DODATEK č. 3

SMLOUVY O DÍLO č. 012022

1.1. Smluvní strany mezi sebou uzavřely dne 20.12.2021 smlouvu o dílo, jejímž předmětem je zhotovení stavebního díla „Areál koupaliště v Horšovském Týně“, s místem realizace k.ú. Horšovský Týn, parcely dle projektové dokumentace, Plzeňský kraj (dále jen „dílo“) (dále jen „smlouva“). Následně byl uzavřen dne 30.05.2022 Dodatek č. 1 smlouvy a dne 31.08.2022 Dodatek č. 2 smlouvy, jejichž předmětem byly sjednané změny závazku ze smlouvy.

ZMĚNOVÝ LIST č. 12	
Stavba :	„AREÁL KOUPALIŠTĚ V HORŠOVSKÉM TÝNĚ“
Stavební objekt:	SO 03 PLAVECKÝ BAZÉN
Název změny :	uzemnění bazénu

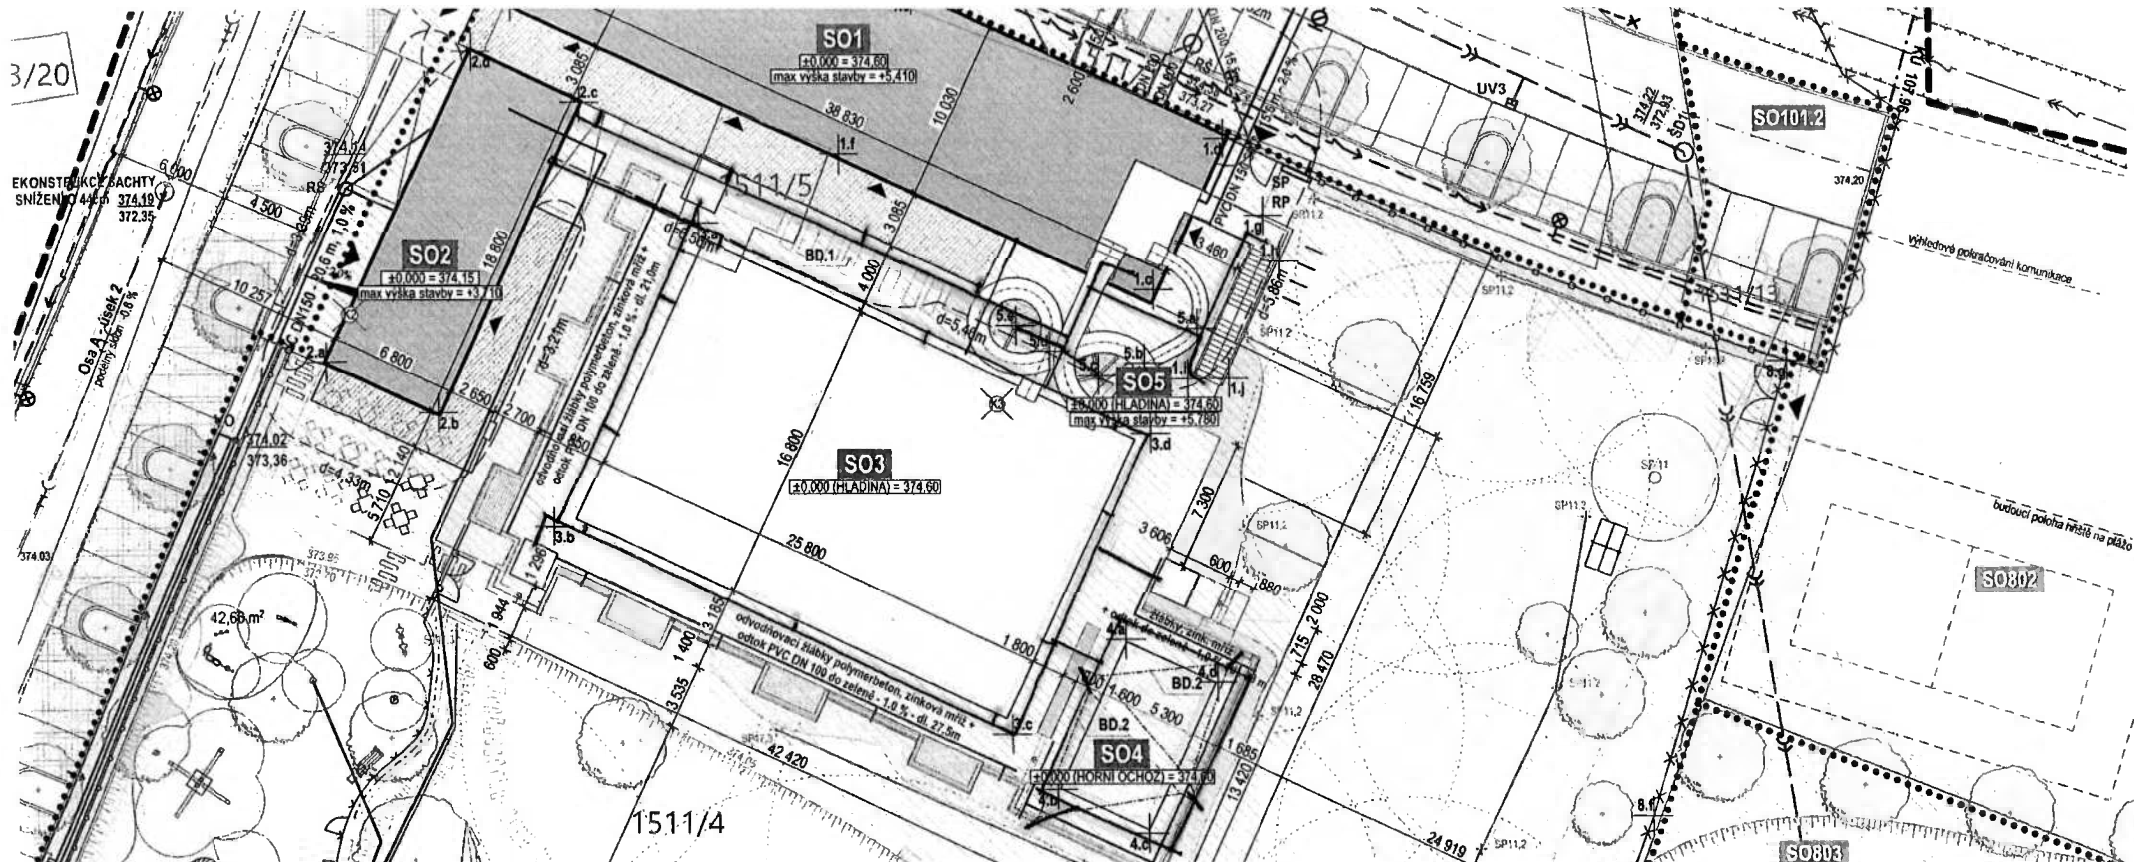
Na kontrolním dni č.29 dne 23.1.2023 upozornil dodavatel bazénu, že veškeré nerezové konstrukce bazénu a dětských atrakcí musí být uzemněny.

- brodítko 3x
- dětský bazén
- víceúčelový bazén
- ocelové konstrukce skluzavky a tobogánu
- venkovní sprcha 3x

Uzemnění bazénu a dětských atrakcí není obsaženo v projektové dokumentaci stavby. Z tohoto důvodu provede zhotovitel stavby uzemnění bazénu a dětských atrakcí jako vícepráci.

obsah výkresu:
PŮDORYS 1.NP SO.2

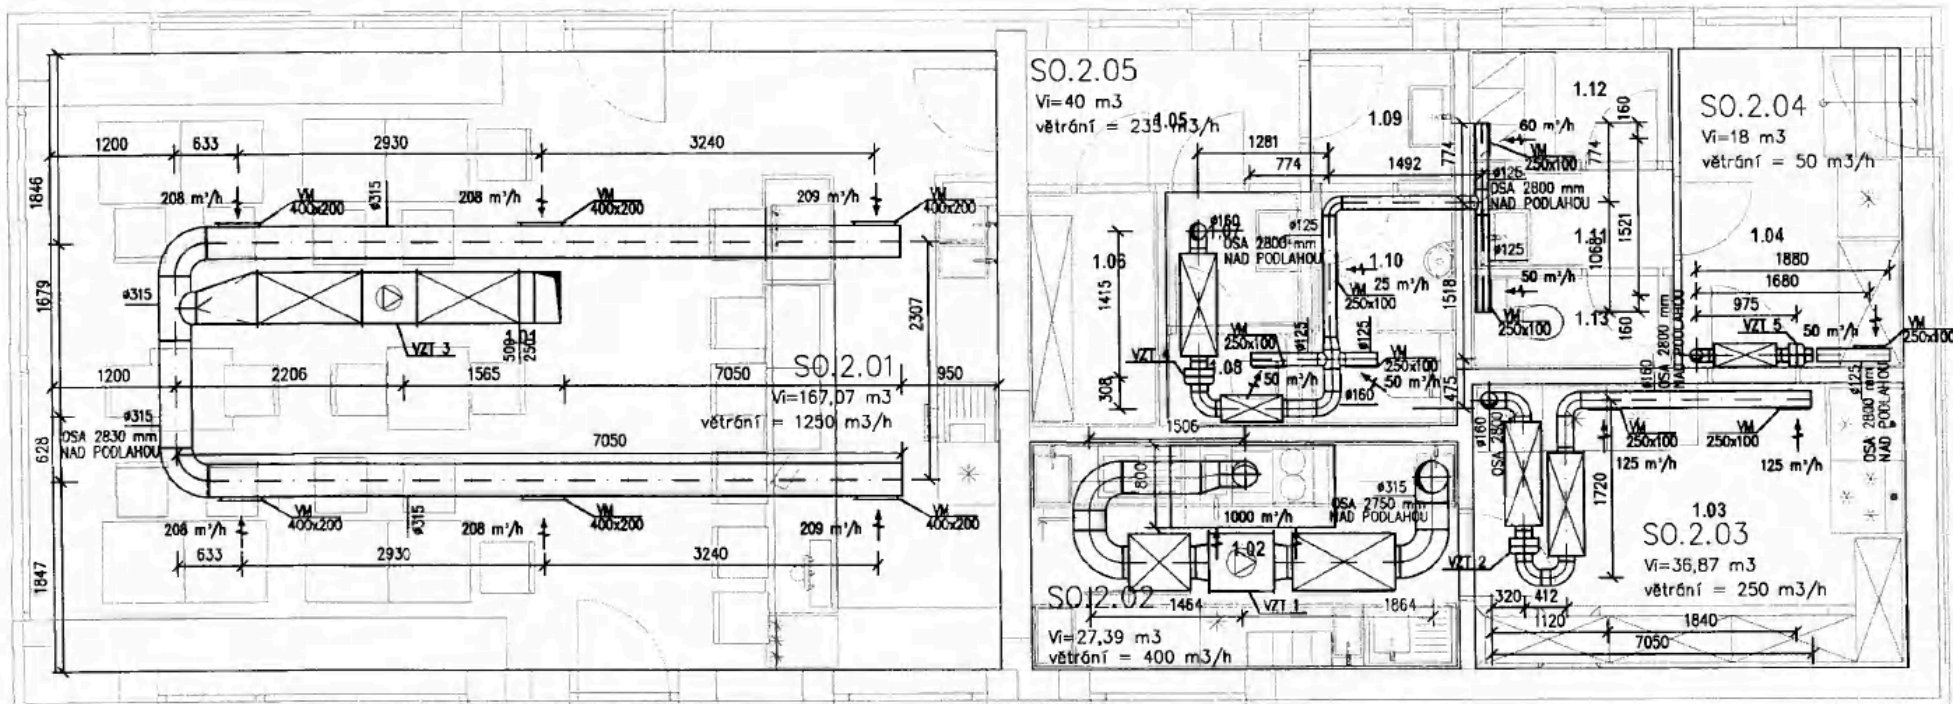
Před ventilátor byl osazen tlumič hluku průměru 315 mm a délky 600mm. Za ventilátor byl osazen tlumič hluku průměru 315 mm a délky 1000 mm.

Před ventilátor i za ventilátor byl osazen tlumič hluku průměru 160 mm a délky 1000 mm.

Byl vyměněn ventilátor. Z původně zvoleného ventilátoru do kruhového potrubí byl změněn na ventilátor do čtyřhranného potrubí. Dále byl před ventilátor i za ventilátor osazen buňkový tlumič hluku o rozměru 500x250 mm a délky 1000 mm. Díky přidání tlumičů byl přesunut vývod nad střechu do jiné pozice.

Vpřed ventilátor byl osazen tlumič hluku o průměru 160 mm a délky 600 mm. Dále za ventilátor byl osazen tlumič hluku průměru 160 mm a délky 1000 mm. Díky přidání tlumičů byl přesunut vývod nad střechu do jiné pozice.

Za ventilátor byl vložen tlumič hluku o průměru 125mm a délky 600 mm.

obsah výkresu:
PŮDORYS STŘECHY SO.2

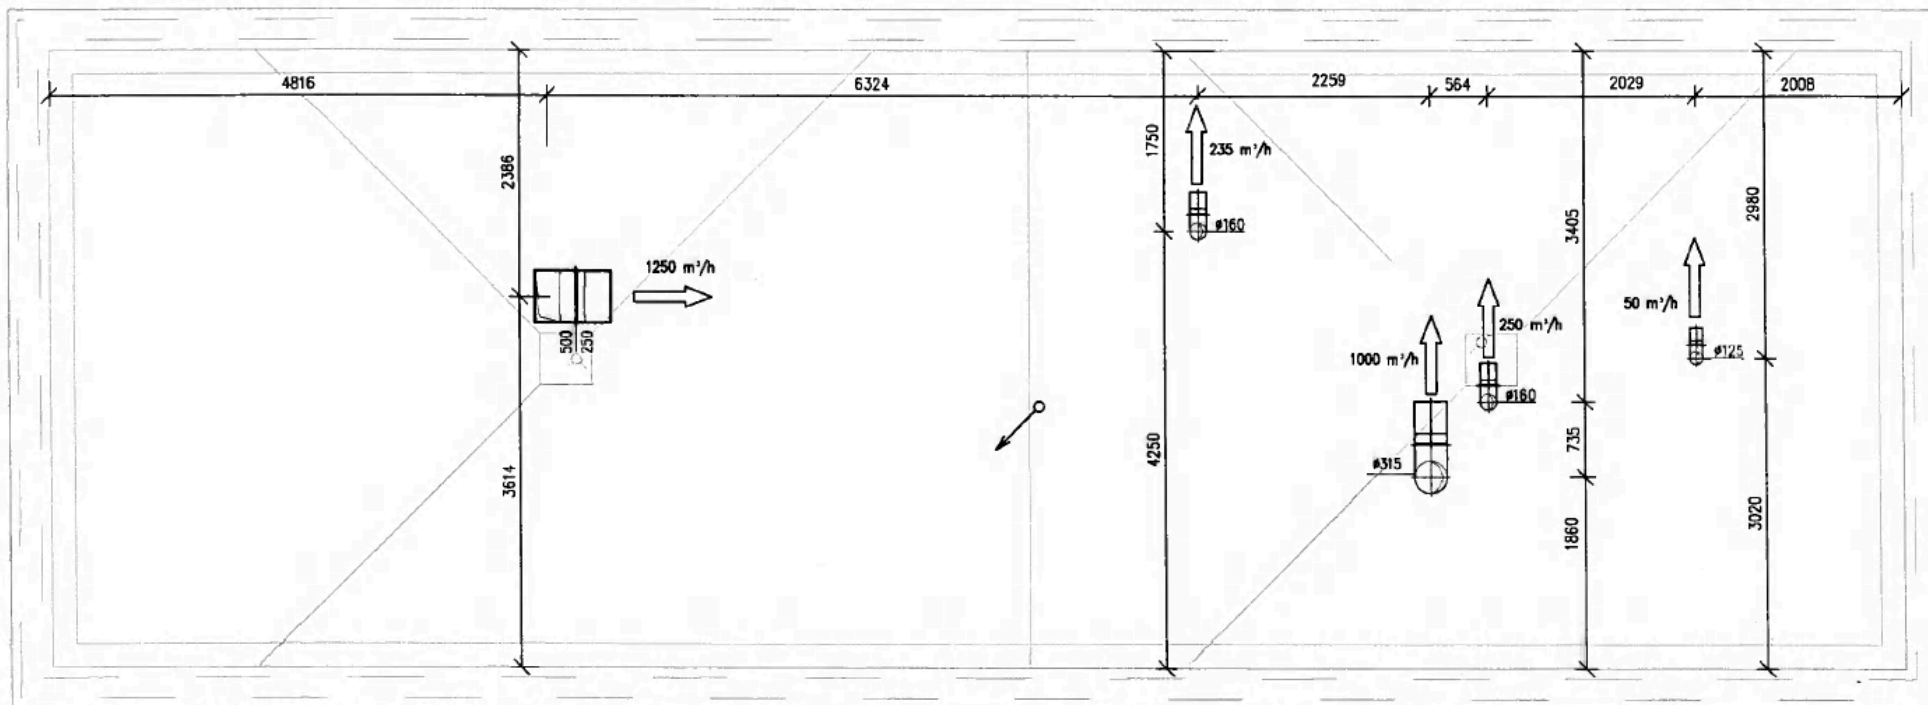
Veškeré rozvody vzduchu vedené nad střechou objektu budou izolovány tepelnou izolací z MW tl. 50 mm s hliníkovou parozábranou

AREÁL KOUPALIŠTĚ V HORŠOVSKÉM TÝNĚ
ZL16 Př.2 – FOTODOKUMENTACE

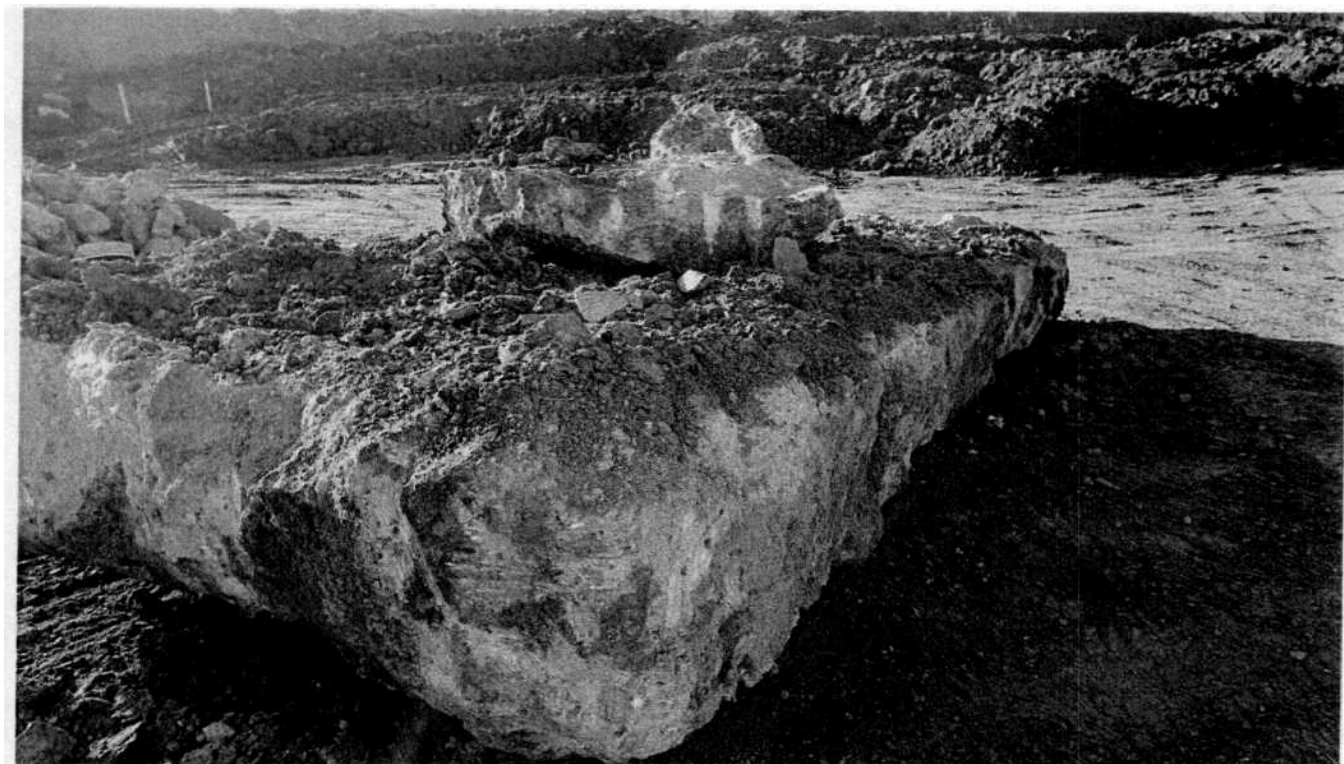
A. Popis změny

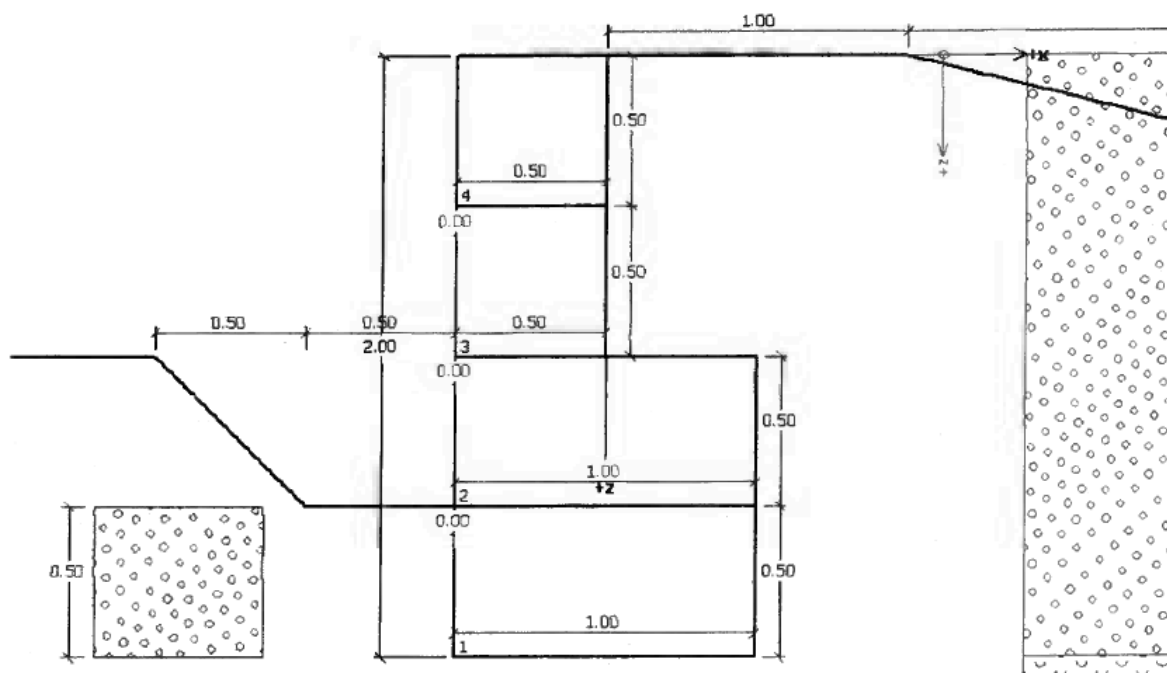
Dobrý den, posílám schema příčného řezu, jak ta opěrka spolehlivě vyhoví. Nechal jsem ji svislou, pokud ji trochu nakloníme, je to jenom ve prospěch bezpečnosti, ale může zůstat i svislá.

ZMĚNOVÝ LIST č. 18	
Stavba :	„AREÁL KOUPALIŠTĚ V HORŠOVSKÉM TÝNĚ“
Stavební objekt:	SO 01 ŠATNY A TECHNOLOGIE
Název změny :	nabíjecí stanice pro elektrokola příprava

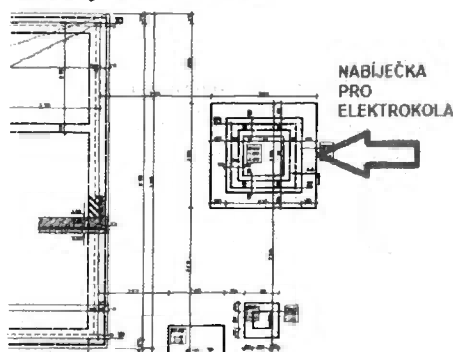
Na kontrolním dni č.23 dne 3.10.2022 bylo domluveno, že jako vícepráci provede zhotovitel přípravu pro instalaci nabíječky pro elektrokola. Nabíječka bude umístěna na venkovní věži schodiště k tobogánu. Jedná se o položení kabelu CYKY 3x2,5. Přívod elektro k nabíječce bude připojen na rozvody elektro SO 01.

stav. objekt	SO.801	datum vydání / revize	24.5.2021 / 24.09.2022
název výstavby	VYBAVENÍ BEACHVOLEJBALOVÉ HŘIŠTĚ	formát	A4
		měřítko	1:350, 1:20
		ozn.	E.09

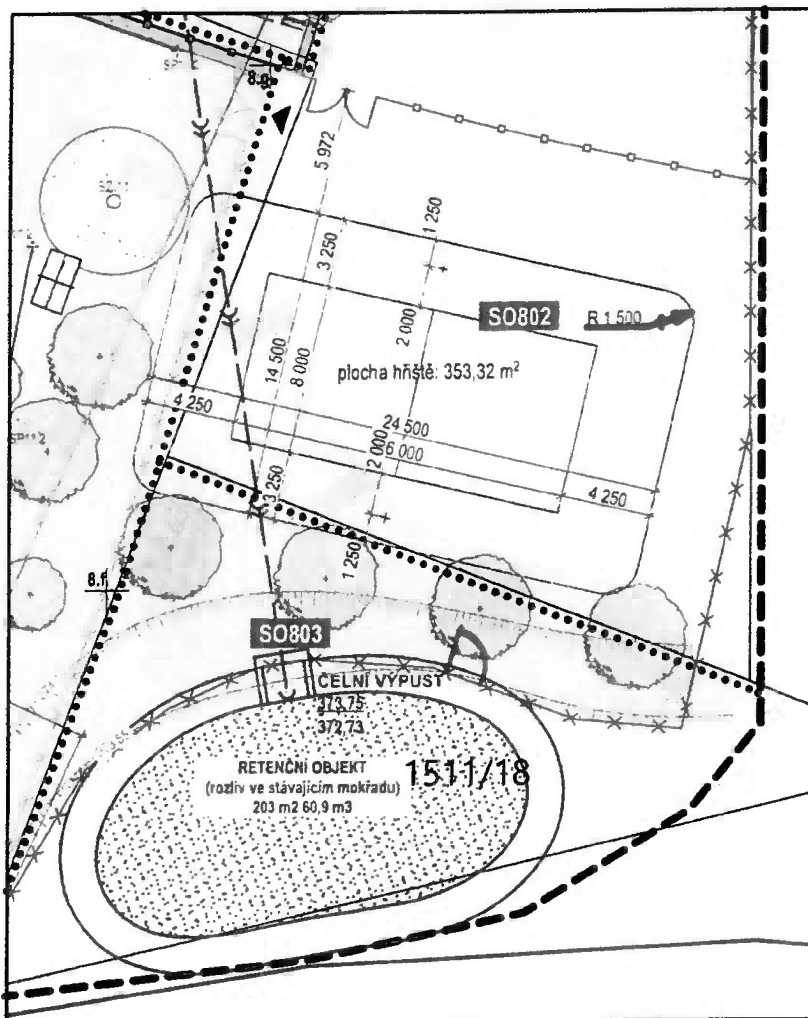
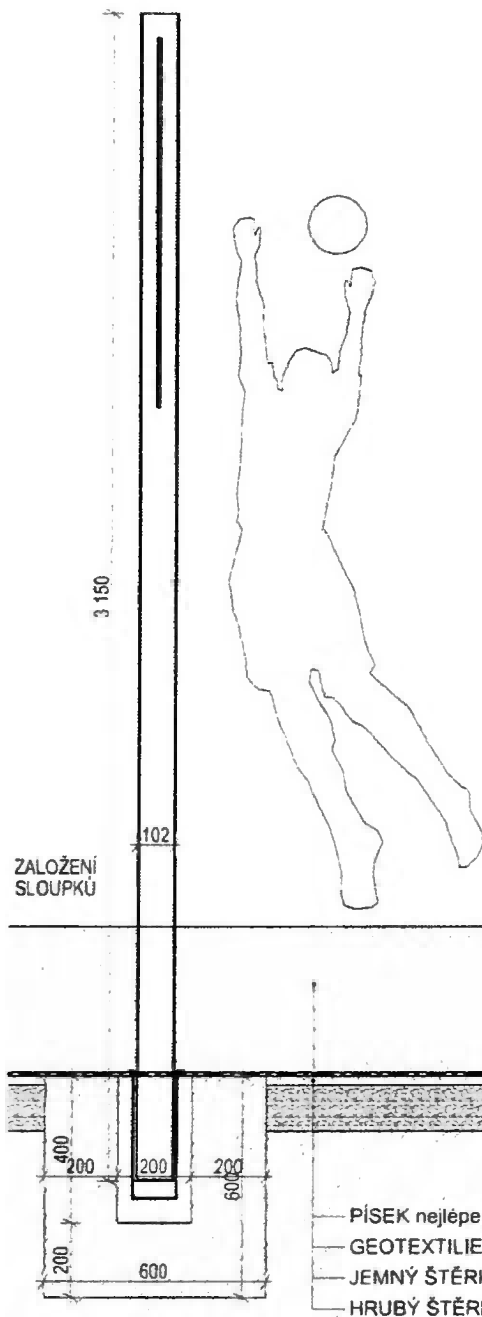
- SLOUPKY vč. pátek a vystrojení: <https://www.dorshop.cz/sloupky-beachvolejbal/sloupky-beachvolejbal-102-mm-prodlouzena-delka-pouzdra-a-vicka-2/>
- SÍŤ žlutá: <https://www.dorshop.cz/site-3/sit-na-beachvolejbal-vicbarevna-1x8-5m/>
- LAJNY červené vč. kotvení plast terčí: <https://www.dorshop.cz/prislusenstvi-2/lajny-na-plazovy-beach-volejbal-sport/>
